# Gemeinde Nordkirchen

## Bebauungsplanes „Hotel- und Fortbildungsakademie“

Übersicht über die Stellungnahmen und Abwägungsvorschläge

### Beteiligung gem. § 4 (2) BauGB vom 08.07.2020 bis zum 12.08.2020 (einschließlich) abwägungsrelevante Stellungnahmen der Behörden und Träger öffentlicher Belange

Anlage 1: Netzplan der Gelsenwasser AG

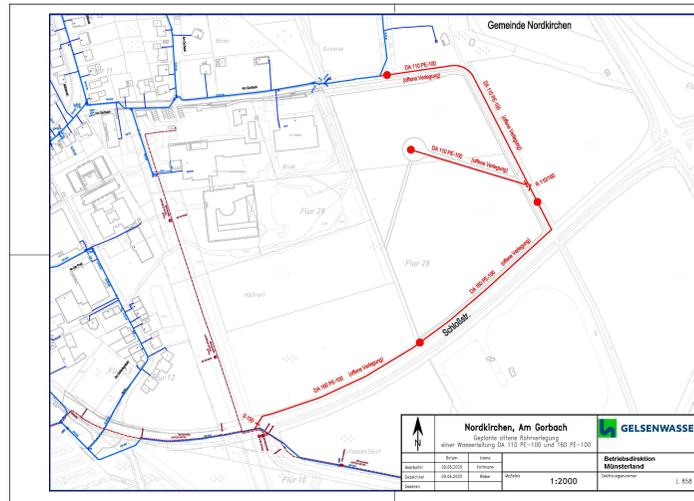
*In der Begründung ist ein Netzplan des Wasserversorgers mit Angabe der Hydrantenstandorte abzubilden!*

Die drei Hydranten auf der sog. "Ringleitung" werden  $96 \text{ m}^3/\text{h}$  Löschwasser bereitstellen können, der Hydrant im Wendehammer wird  $48 \text{ m}^3/\text{h}$  Löschwasser zur Verfügung stellen können. Im Südwesten und Südosten werden zwei Feuerwehrzufahrten in mindestens 3 m Breite eingerichtet. Sie werden ausreichend tragfähig sein, erhalten eine Beschilderung mit "Feuerwehrzufahrt" und sind dauerhaft von parkenden Fahrzeu-

<p>gen freizuhalten. Die Feuerwehrezufahrten sind mit Pollern abzusperren. Die Poller sollen im Falle der Brandbekämpfung von der Feuerwehr zu öffnen sein. Die beiden Feuerwehrezufahrten werden entsprechend den gesetzlichen Vorgaben der Muster-Richtlinie für Flächen für die Feuerwehr (hier: Radien, Breiten, Neigung, Schwellen, Sperrvorrichtungen usw.) hergestellt."</p> <p>Dieser oben aufgeführte Text (letzter Abschnitt) wurde mit Herrn Michael Baier von der Gemeinde Nordkirchen telefonisch und per E-Mail abgestimmt.</p> <p>Aus Sicht der <b>Bauaufsicht</b> und seitens des Gesundheitsamtes bestehen keine Bedenken.</p>	<p>Der Hinweis, dass seitens der Bauaufsicht keine Bedenken gegen die Planung bestehen, wird zur Kenntnis genommen.</p> <p><b>Beschlussempfehlung:</b> Der Hinweise werden zur Kenntnis genommen. Die Anregung wird berücksichtigt.</p>
